Všetkým známým zájemcom  
vo verejnom obstarávaní  
6567 - MSP / 2018

**Oznámenie o výsledku vybavenia žiadosti o nápravu** vo verejnej súťaži „Obnova a modernizácia obalového plášťa bloku B“ – všetky časti

AUTOR PROJEKTU:	DOC. ING. ING. ARCH. MILAN PALKO, PHD.
PROJEKTANT:	ING. BOHUŠ BOHUNČÍ, ING. LUKÁŠ BOŠÁK, ING. JÁN HOLÝ, ING. TOMÁŠ FLO, ING. PETER HARTMAN, PHD.
ZODPOVEDNÝ PROJEKTANT:	DOC. ING. ING. ARCH. MILAN PALKO, PHD.
VYPRACOVAL:	ING. BOHUŠ BOHUNČÍ, ING. LUKÁŠ BOŠÁK, ING. JÁN HOLÝ, ING. TOMÁŠ FLO, ING. PETER HARTMAN, PHD.
STAVEBNÍK:	SLOVENSKÁ TECHNICKÁ UNIVERZITA V BRATISLAVE – STAVEBNÁ FAKULTA
MIESTO STAVBY	RADLINSKÉHO 11, BRATISLAVA 810 05
NÁZOV STAVBY	OBNOVA A MODERNIZÁCIA OBALOVÉHO PLÁŠŤA BLOKU B
STAVEBNÝ OBJEKT	SO 01 OBVODOVÉ STENY
OBSAH VÝKRESU	NOVÝ STAV DETAIL D3

APOL, s.r.o. Štiavnik 743 Okr. Bytča PSČ 01355 IČO: 36 432 865	
Č. ETAPY	1
STUPEŇ PD	PROJEKT PRE REALIZÁCIU
DÁTUM	9/2017
FORMÁT	2x A4
E-DOKUMENTÁCIA STAVEBNÝCH OBJEKTŮ E1-ARCHITEKTONICKO STAVEBNÉ RIEŠENIE	
MIERKA	ČÍSLO VÝKRESU
1:2	S001-D-3

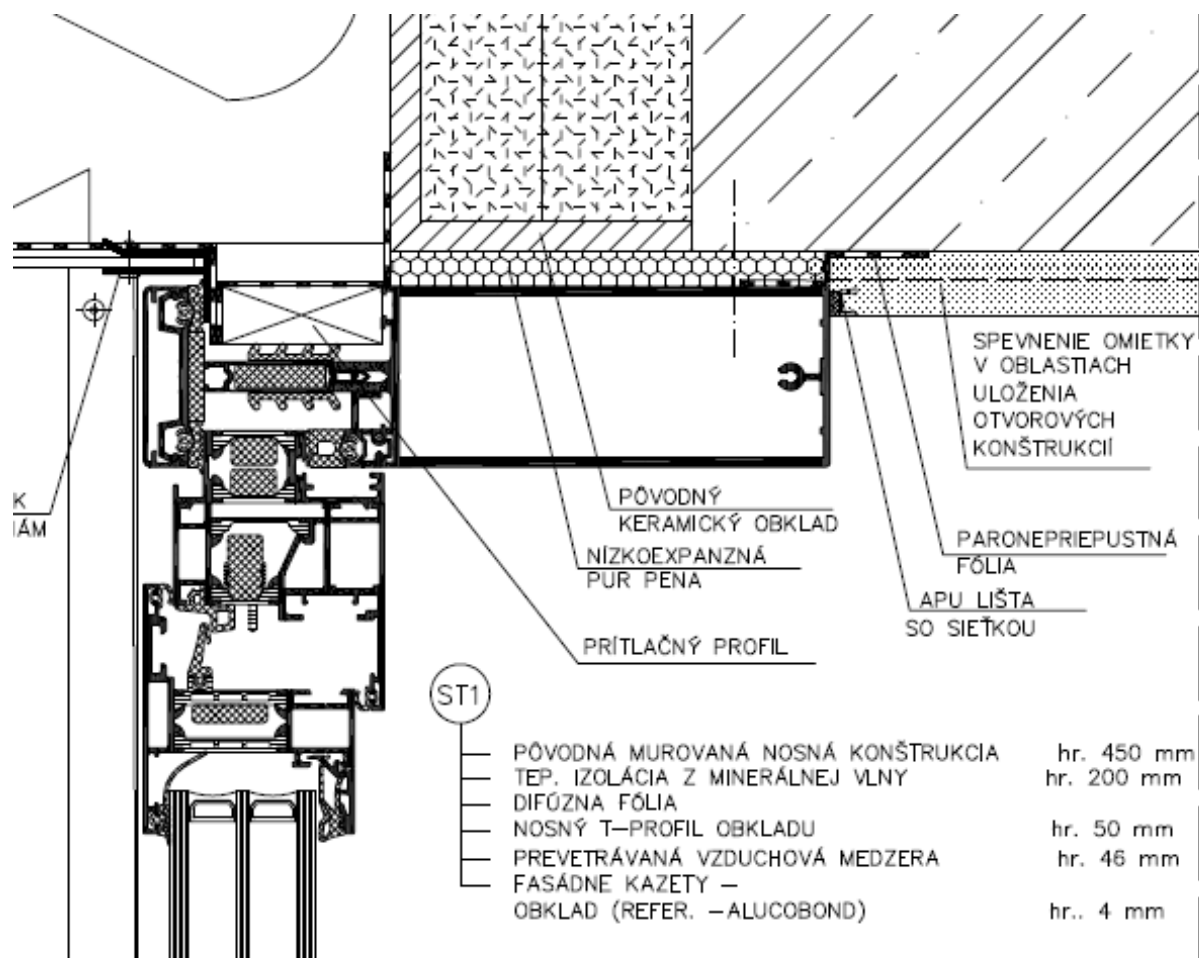
Vo Výkaze Výmer „SO 01 Obvodové steny - zadanie s VV.xls“ sa nachádza položka:

35	014	612401191R	M+D Spevnenie omietky v oblasti otvorov v zmysle PD - vid'. detaily	súb	1,000
----	-----	------------	---	-----	-------

Žiadame o presne určenie, rozpis daných prác (s určením presných množstiev, MJ- m<sup>2</sup> alebo určenie napr. predpoklad počtu hodín), z dôvodu správneho ocenenia, nakoľko merná jednotka „súbor“ je v tomto prípade nejednoznačná a z daného popisu resp. poskytnutých podkladov (PD) sa nedá jednoznačne určiť presný rozsah požadovaných prác.

**Odpoveď verejného obstarávateľa:** Ide o spevnenie omietky v miestach kde môže dochádzať k praskaniu napr. sieťkou (vid' nasledovný obrázok z projektovej dokumentácie). Presný rozsah je závislý od šetrnosti demontáže pôvodných okien. Rozsah uvažovaný v rozpočte je späť s položkou 37 a ide o 3270 m<sup>2</sup>

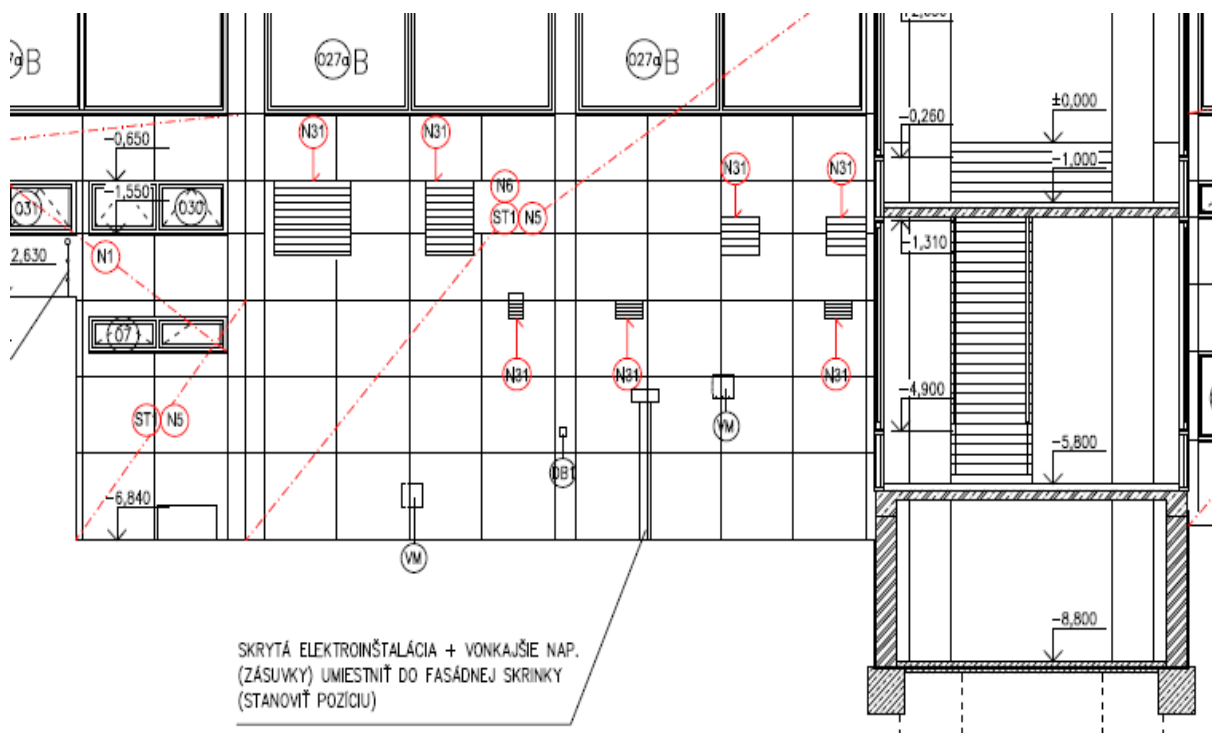
Vo Výkaze Výmer „SO 01 Obvodové steny - zadanie s VV.xls“ sa nachádza položka:

173	764	76452125XX	M+D Predĺženie vedenia VZT mriežok, vrátane dodávky nových mriežok, potrubia dl.750mm, povrchovej úpravy a príslušenstva - N31	súb	1,000
-----	-----	------------	--	-----	-------

Žiadame o presne určenie, rozpis daných prác (s určením presných množstiev, MJ alebo určenie napr. predpoklad počtu hodín), z dôvodu správneho ocenenia, nakoľko merná jednotka „súb“ je v tomto prípade nejednoznačná a z daného popisu resp. poskytnutých podkladov (PD) sa nedá jednoznačne určiť presný rozsah požadovaných prác.

**Odpoveď verejného obstarávateľa:** Jedná sa o položky N31 napríklad na nasledovnom obrázku a fotografii. Vzhľadom na potrebu zachovania jestvujúcich VZT vývodov je potrebné tieto zakomponovať do nového plášťa, čo si vyžaduje aj predĺženie potrubí.

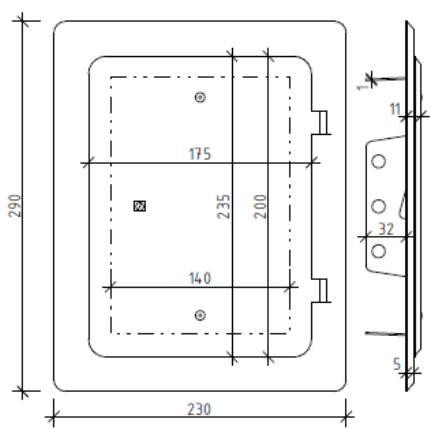
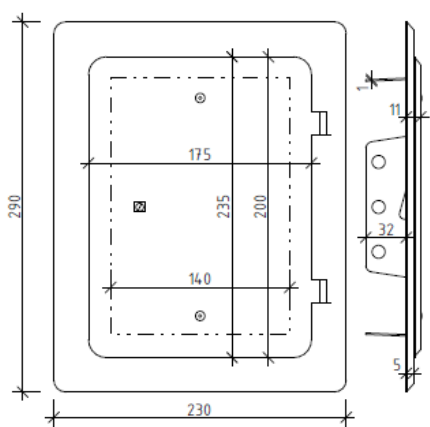
325	R	21000000B1	M+D Odstránenie jestv. dvierok bleskozvodu v mieste osadenia nových dvierok - DB1, DB2 v súčinnosti s časťou PD - Elektroinštalácie	súb	1,000
-----	---	------------	---	-----	-------

Žiadame o presne určenie, rozpis daných prác (s určením presných množstiev, MJ- ks, alebo určenie napr. predpoklad počtu hodín), z dôvodu správneho ocenenia, nakoľko merná jednotka „súb“ je v tomto prípade nejednoznačná a z daného popisu resp. poskytnutých podkladov (PD) sa nedá jednoznačne určiť presný rozsah požadovaných prác.

**Odpoveď verejného obstarávateľa:** Umiestnenia dvierok sú naznačené vo výkresoch pohľadov (konkrétny vizuál je na nasledovnej fotografii).

V tom istom mieste budú osadené nové dvierka v počte podľa PD (vid'. nasledovný výkaz)

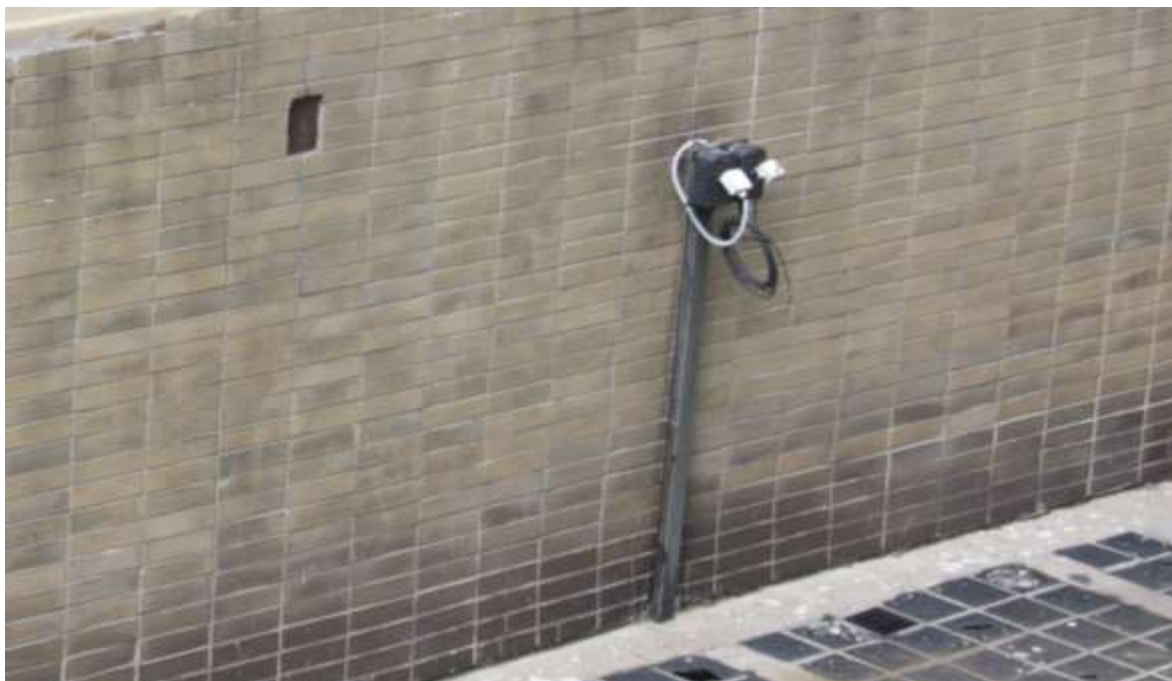
326	R	21000000E1	M+D Umiestnenie vonkajšieho napätia a skrytej elektroinštalácie do fasádnej skrinky v súčinnosti s časťou PD - Elektroinštalácie	súb	1,000
-----	---	------------	--	-----	-------

Žiadame o presne určenie, rozpis daných prác (s určením presných množstiev, MJ- ks, alebo určenie napr. predpoklad počtu hodín), z dôvodu správneho ocenenia, nakoľko merná jednotka „súb“ je v tomto prípade nejednoznačná a z daného popisu resp. poskytnutých podkladov (PD) sa nedá jednoznačne určiť presný rozsah požadovaných prác.

**Odpoveď verejného obstarávateľa:** V položke ide o umiestnenie vonkajších elektrických zariadení do skrinky v rámci novobudovanej fasády (vid' nasledovné fotografie). Rozsah je 2 ks.
